관창 일반산업단지 관리기본계획 변경 승인 고시

충청남도 고시 제1994-18호(1994.04.04.)로 산업단지관리기본계획 승인 고시되고 충청남도 고시 제2010-335호(2010.11.10.), 충청남도 고시 제2016-9호(2016.01.11.), 충청남도 고시 제2019-75호(2019.03.29.), 충청남도 고시 제2020-8호(2020.01.15.), 충청남도 고시 제2022-233호(2022.06.10.), 충청남도 고시 제2022-421호(2022.10.20.)로 산업단지관리 기본계획 변경 승인 고시된 관창 일반산업단지에 대하여 「산업집적활성화 및 공장설립에 관한 법률」 제33조에 따라 산업단지관리기본계획 변경을 승인 고시하고, 「토지이용규제 기본법」 제8조에 따른 지형도면 고시는 충청남도 고시 제2025-528호(2025.12.22.)로 같음합니다.

충 청 남 도 지 사

[별첨2] 토지이용계획도(변경)

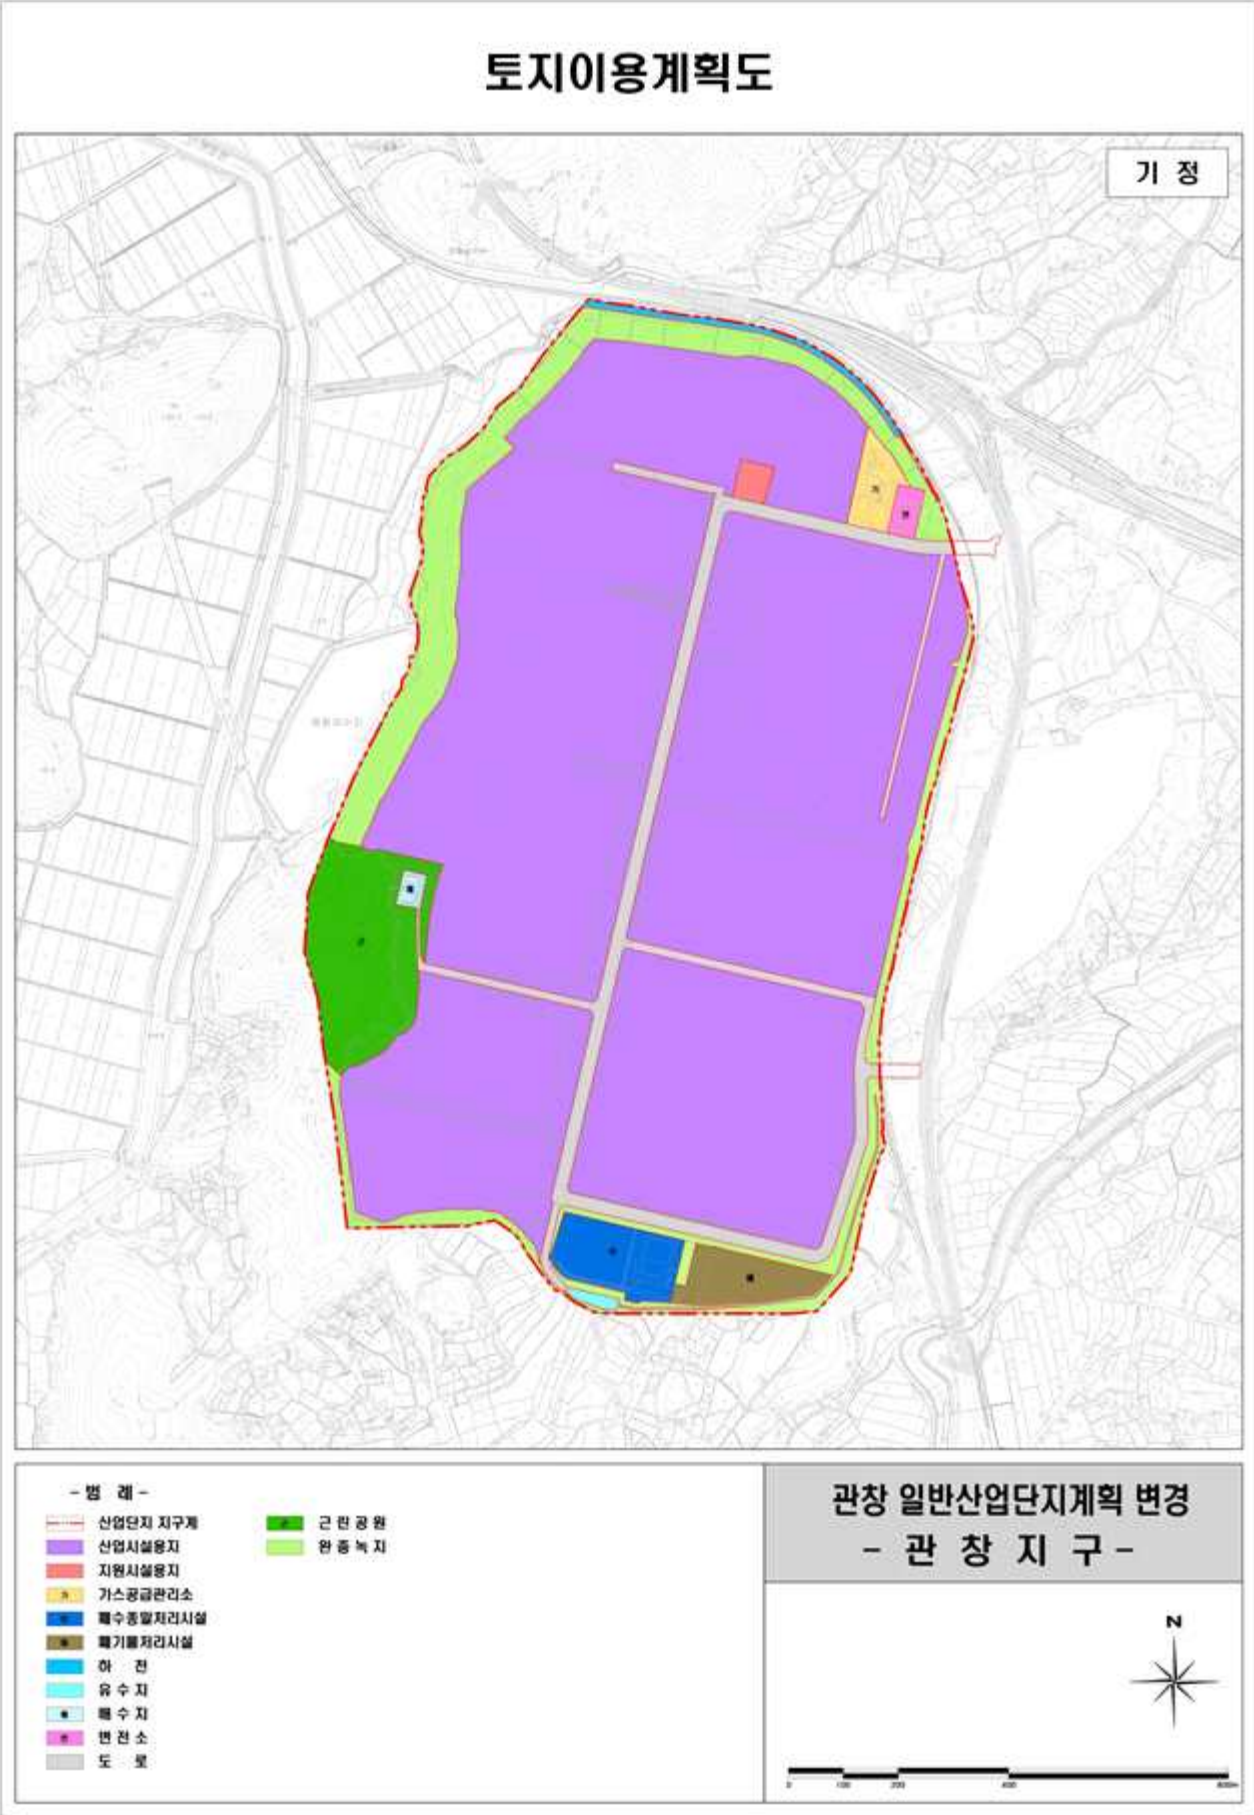
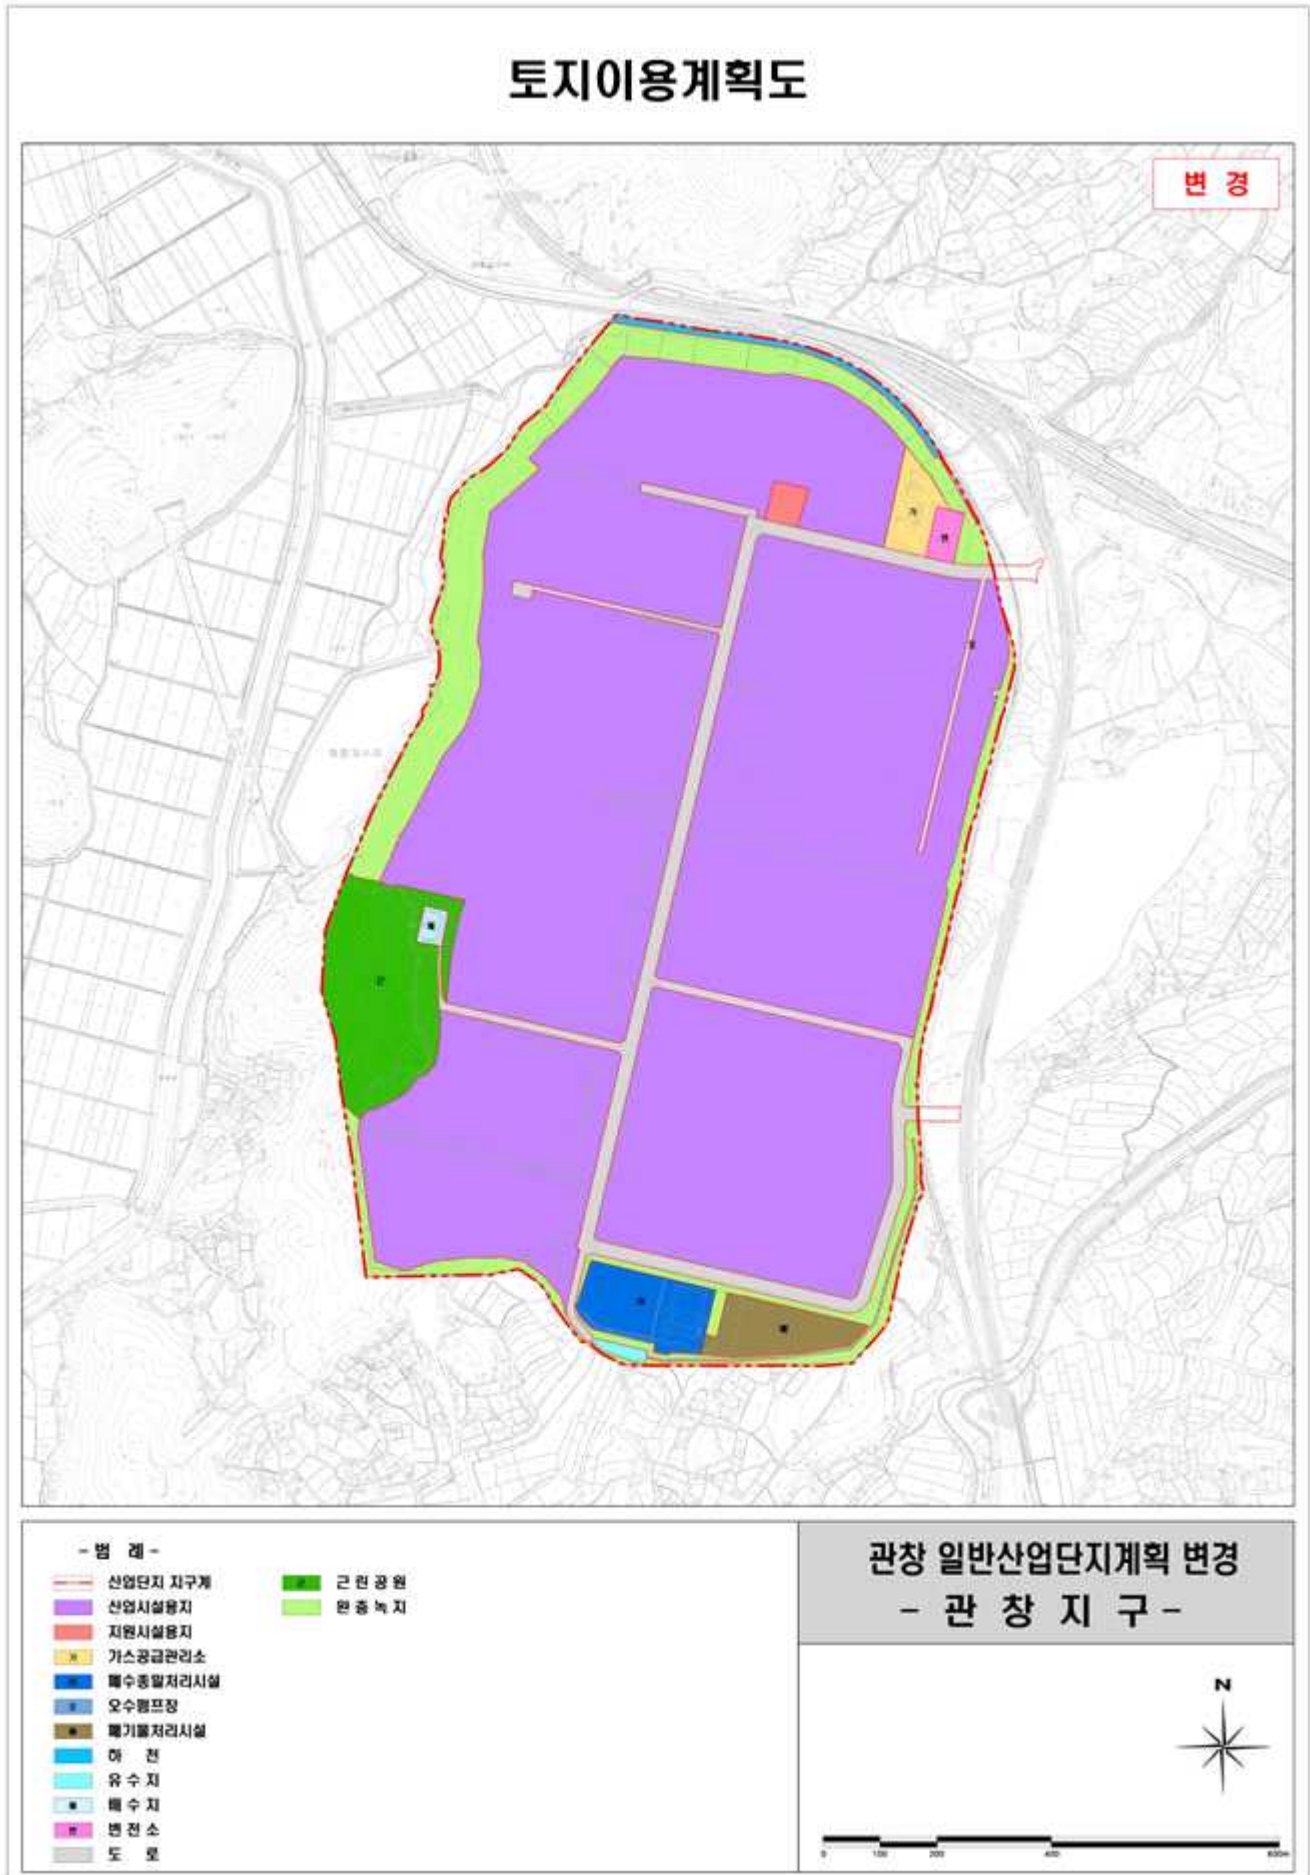
: 시험·인증·평가 전문연구시설 구축을 위한 업종변경 (C24, H52 → M70, D35) 및 오수펌프장 신설, 지적분할측량 성과 반영

토지이용계획도(변경)

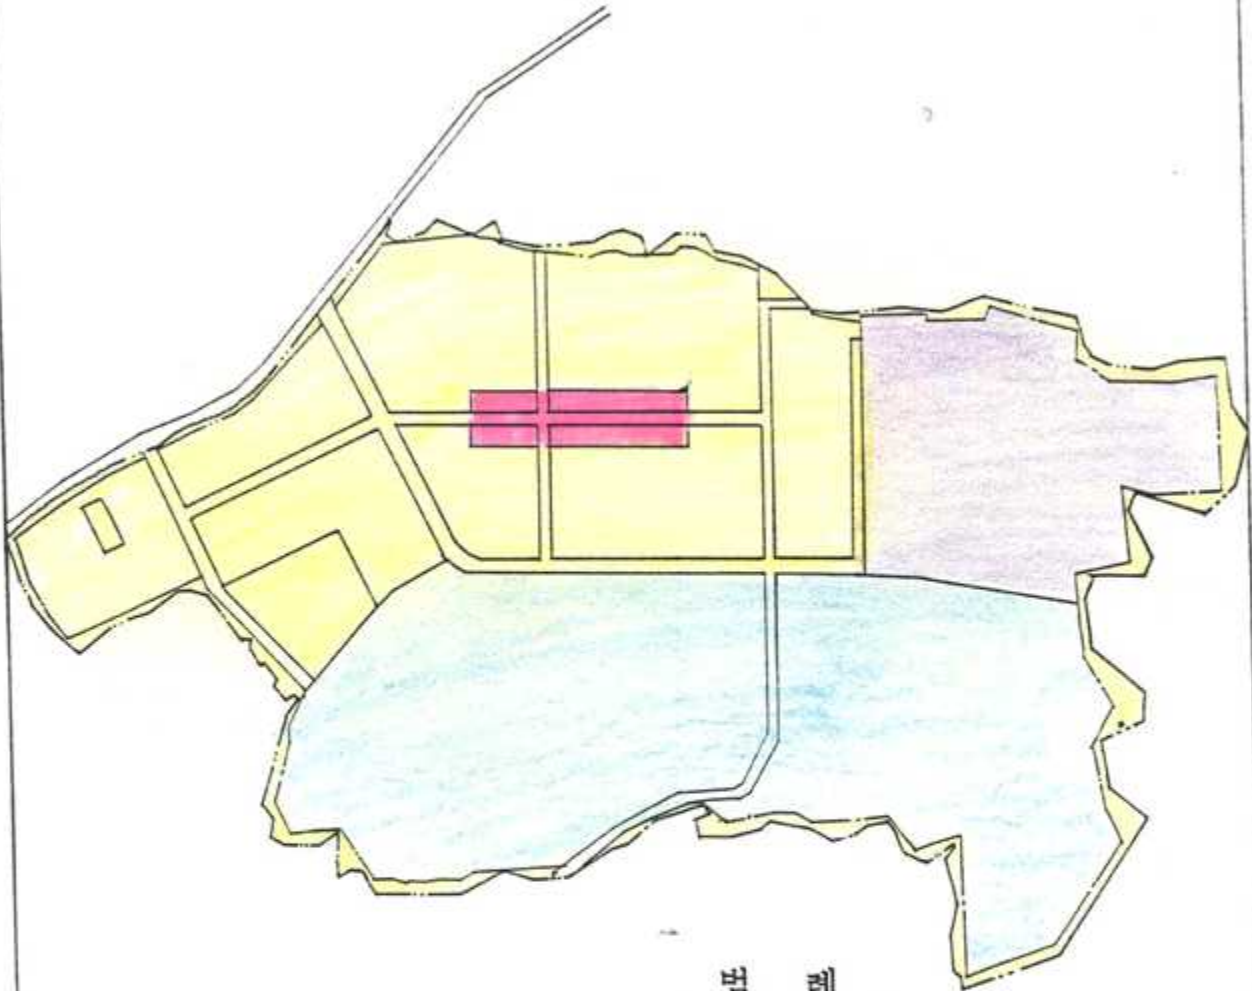
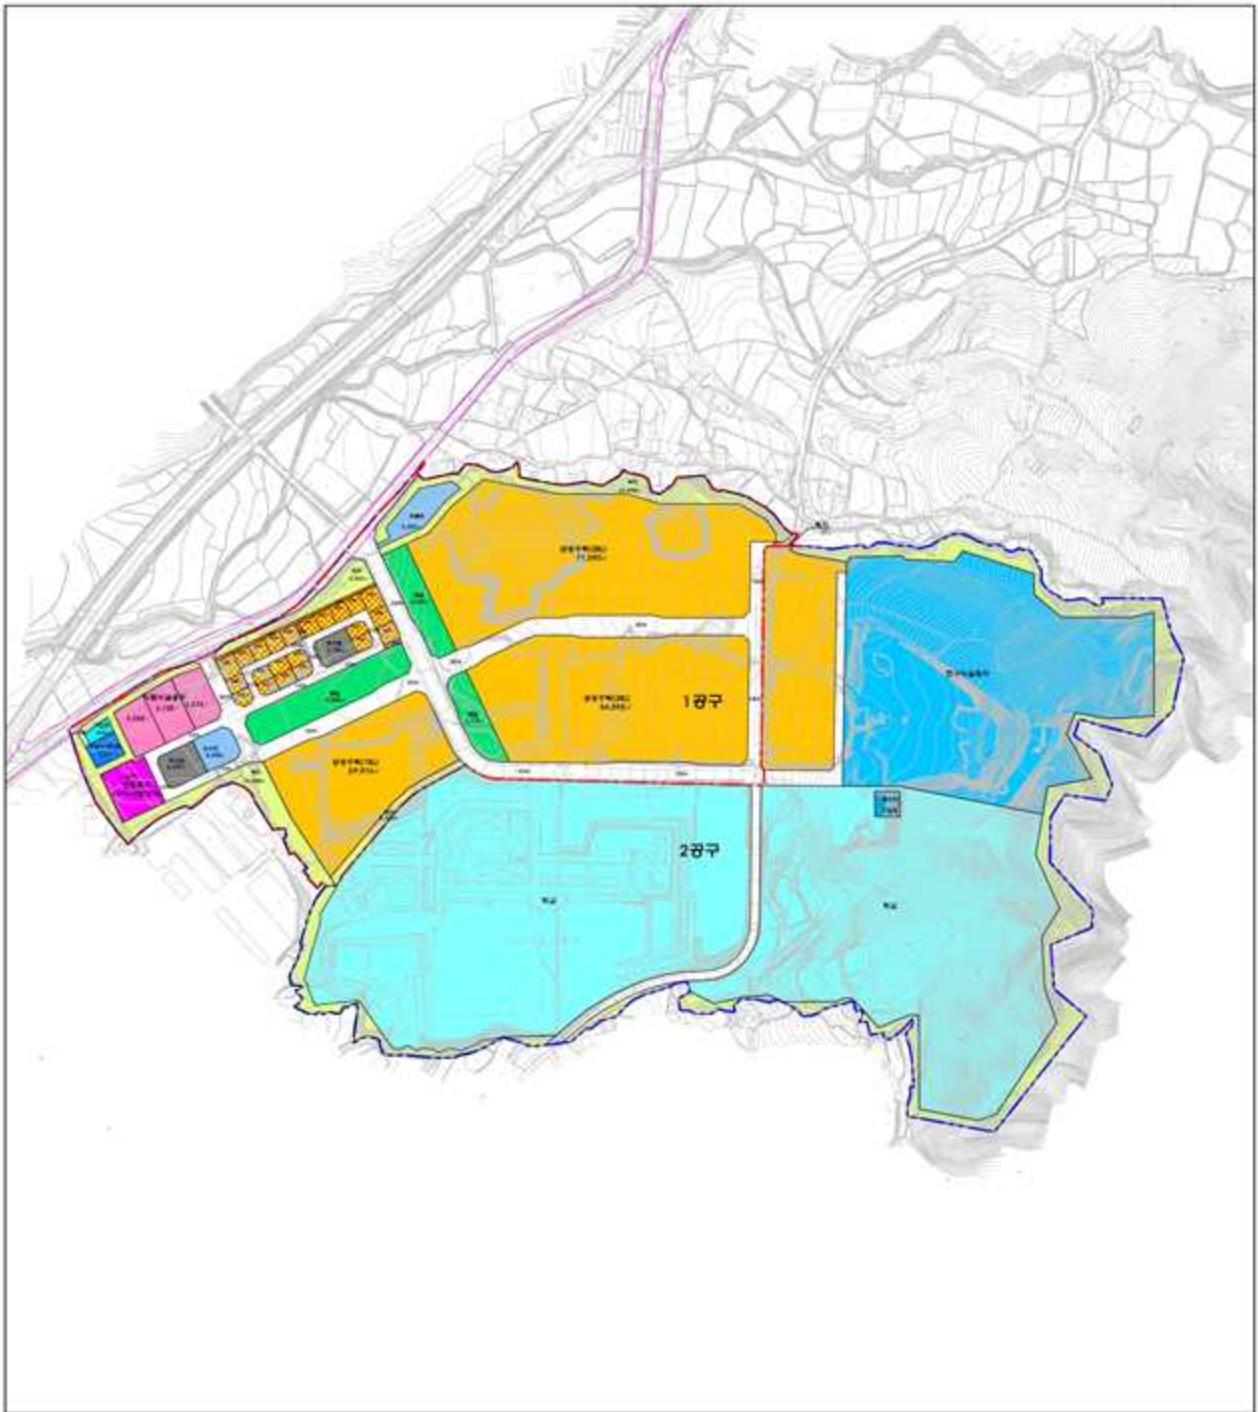
：관산지구1공구 개발계획 변경
